Informacja o produkcji

Roto NT / NX

Wycofanie szablonu 268944

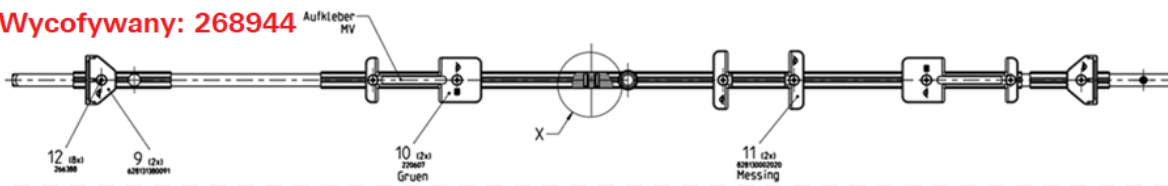
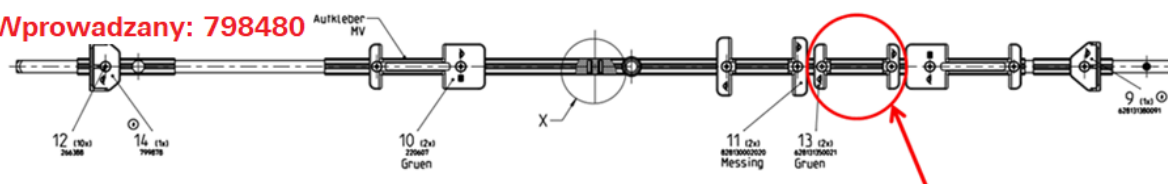
Wycofany zostaje szablon 268944. Zamiast szablonu 268944 należy stosować nowy, zoptymalizowany szablon 798480.

- szablon do stosowania po stronie klamki
- szablon służy pozycjonowaniu zaczepów
- nowy szablon (SAP 798480) może być używany do pozycjonowania zaczepów zarówno dla rozmiaru 1180 jak i 1380.
- wycofany szablon 268944 miał zakres stosowania FFH 1201-1600, wprowadzony szablon ma zakres stosowania 1001-1600, a więc zakres stosowania jest w pełni pokryty.

Dodatkowo w nowym szablonie

Wycofywany: 268944

Wprowadzany: 798480
